Modulo per la presentazione delle osservazioni per i piani/programmi/progetti sottoposti a procedimenti di valutazione ambientale di competenza statale

ID: Codice procedura (ID_VIP/ID_MATTM):10844

Impianto per la produzione di energia elettrica da fonte eolica, costituito da 6 aerogeneratori della potenza complessiva di 37,2 MW, un sistema di accumulo da 25 MW e relative opere connesse in località "Rempillo" nel comune di Pitigliano (GR).

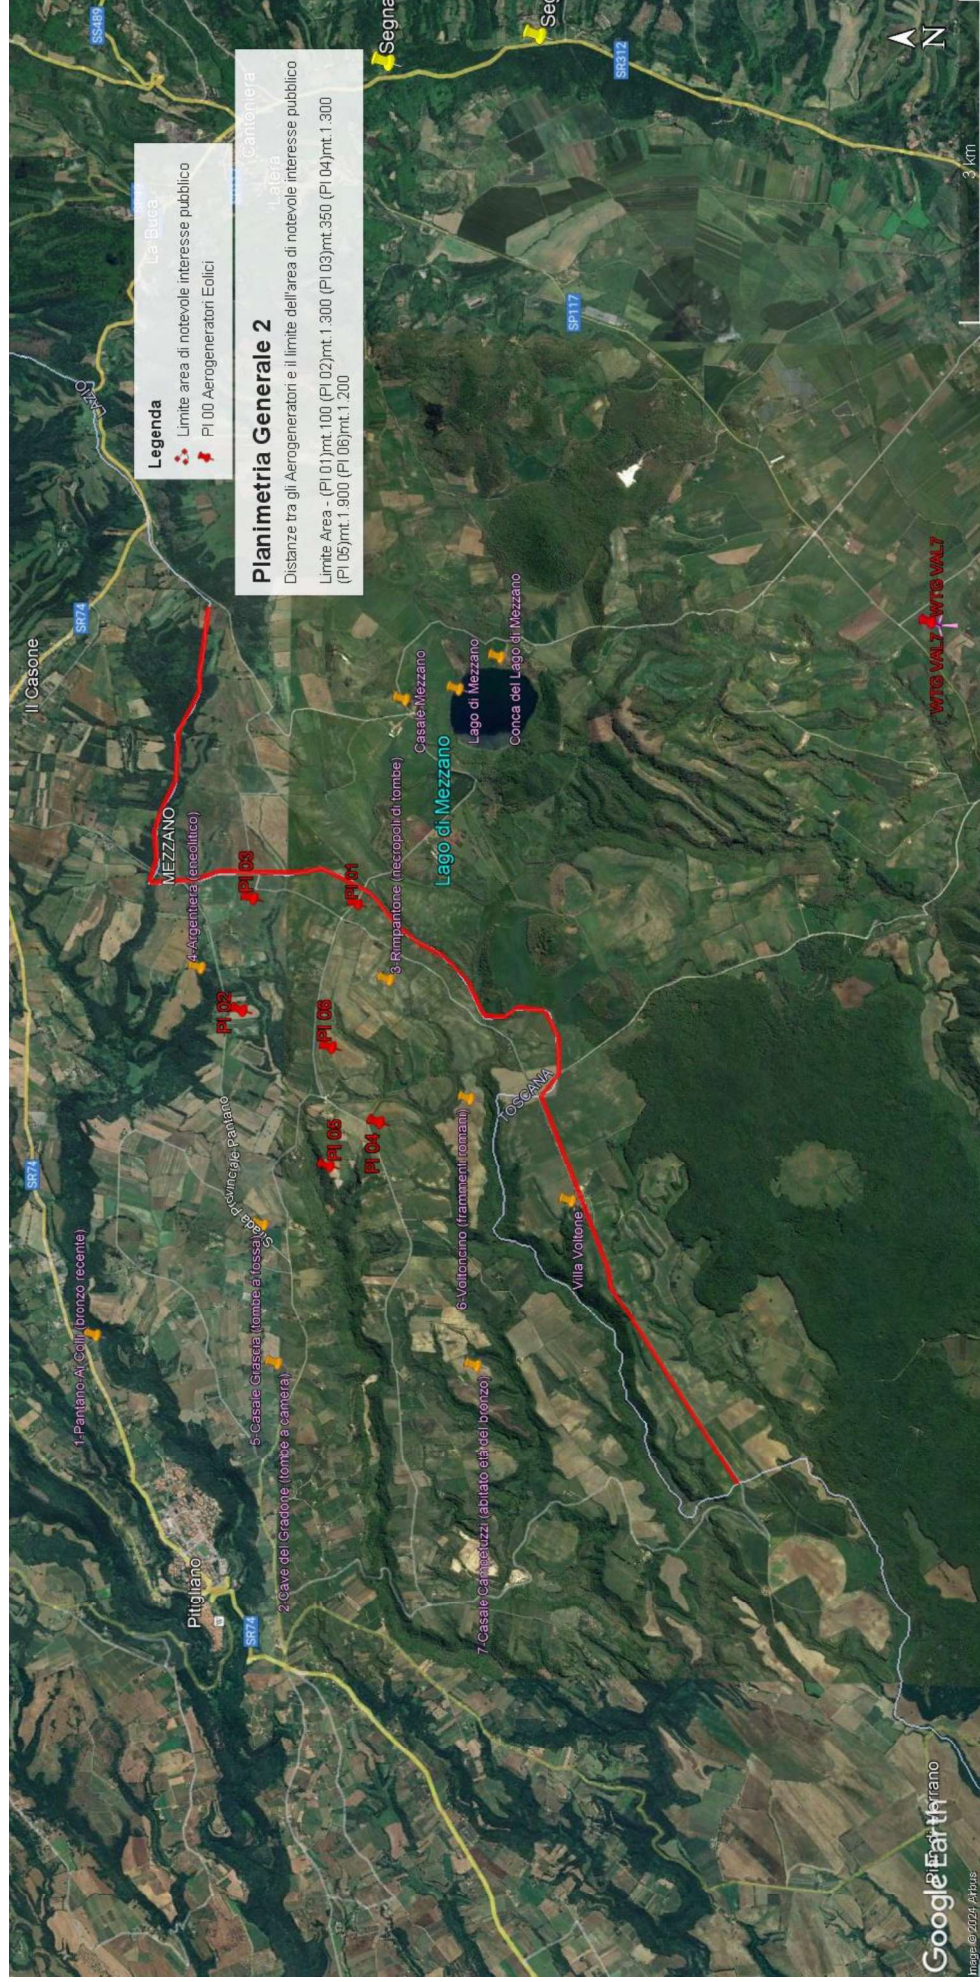
In sintesi, visti l'art. 20 comma 8 lettera c) quater del D.Lgs n 199/2021 e le Linee guida nazionali appena citate, considerato l'enorme impatto dell'impianto eolico industriale denominato "Rempillo" sulla zona paesaggistica di notevole interesse pubblico ben individuata nelle immagini n.1 e n. 2 e sui

Beni Culturali evidenziati nell' immagine n. 3 dell'Allegato alle presenti Osservazioni, per la collocazione delle pale P04 e P05 direttamente all'interno del perimetro di un'area archeologica e per gli impatti anche sull'area intermedia e vasta dei pregiati territori laziali della Tuscia settentrionale e in particolare di quelli del pitiglianese ricco di emergenze agricole, naturalistiche, storiche e archeologiche del periodo etrusco ma non solo, si chiede che venga negata l'autorizzazione all'insediamento dell'impianto eolico denominato "Rempillo".

Immagine n. 4 Situazione di saturazione da impianti FER nella provincia di Viterbo. Non sono riportati gli impianti fotovoltaici e agrivoltaici che hanno inciso per buona parte nel cumulo di impianti FER per superare già nel 2023 gli obiettivi del PNIEC assegnati alla Regione Lazio per il 20230.

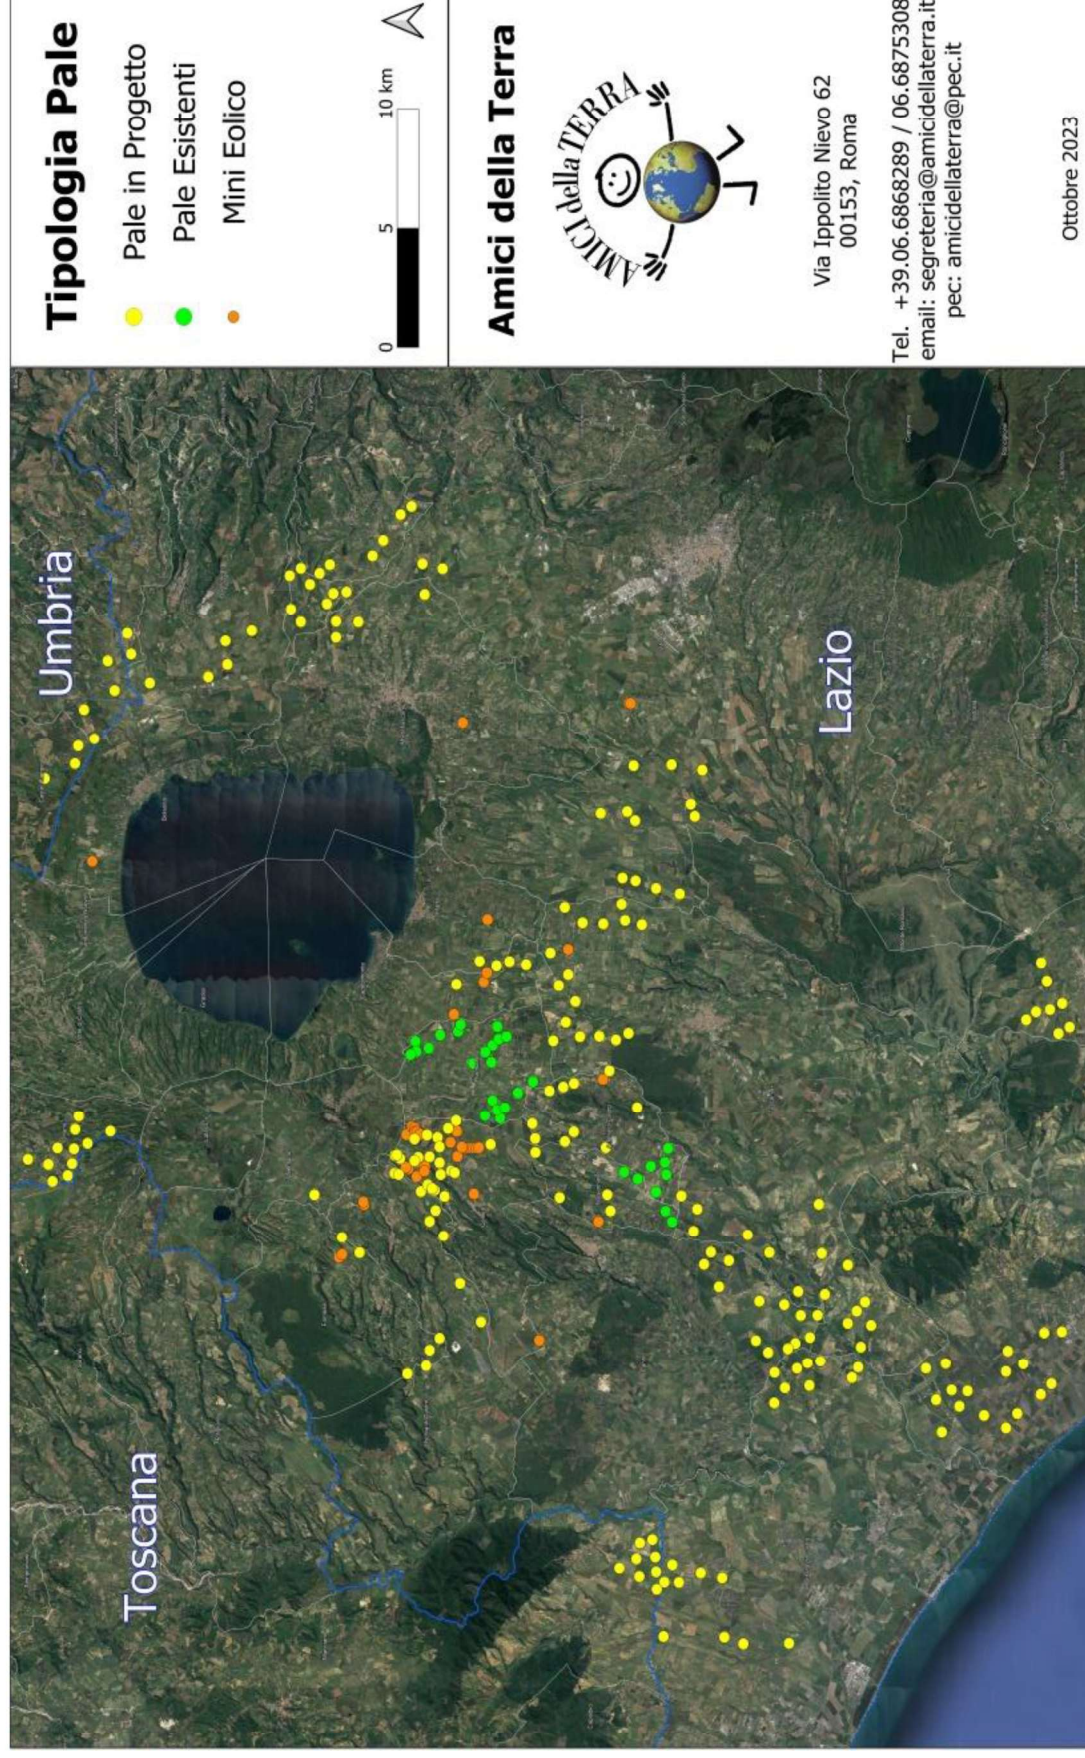
Quindi anche la Regione come Ente deputato dalla normativa nazionale a legiferare sulle aree idonee e non idonee si è espressa riguardo al fatto che abbia assolto ai doveri e alle quote stabilite dal PNIEC e in ambito regionale la provincia di Viterbo è stata quella con il più alto tasso di impianti FER tra tutte e quindi ormai satura ed il cumulo degli impianti FER installati, autorizzati e in progetto rappresenta una **elevata criticità per la sostenibilità ambientale di ulteriori eventuali iniziative.** L'impianto eolico “Rempillo” pur essendo “esterno al confine provinciale e regionale ma nelle sue immediate vicinanze (a soli 100 metri i primi due aerogeneratori) oltre ad impattare sul territorio e sulle economie di tre Comuni del Lazio (Farnese, Valentano e Latera) si trova nelle fasce di rispetto dei Beni di notevole interesse pubblico come si è evidenziate nelle Osservazioni nn. 1 e 2 e crea anche degli impatti negativi anche sui beni naturalistici come verrà dettagliato nell'Osservazione n. 4. Inoltre andrebbe a sommarsi al già enorme cumulo di impianti eolici e fotovoltaici e geotermici che già creano una elevata criticità ambientale nella provincia di Viterbo e interferiscono anche con il territorio toscano come si può vedere dalle immagini nn. 4 e 5
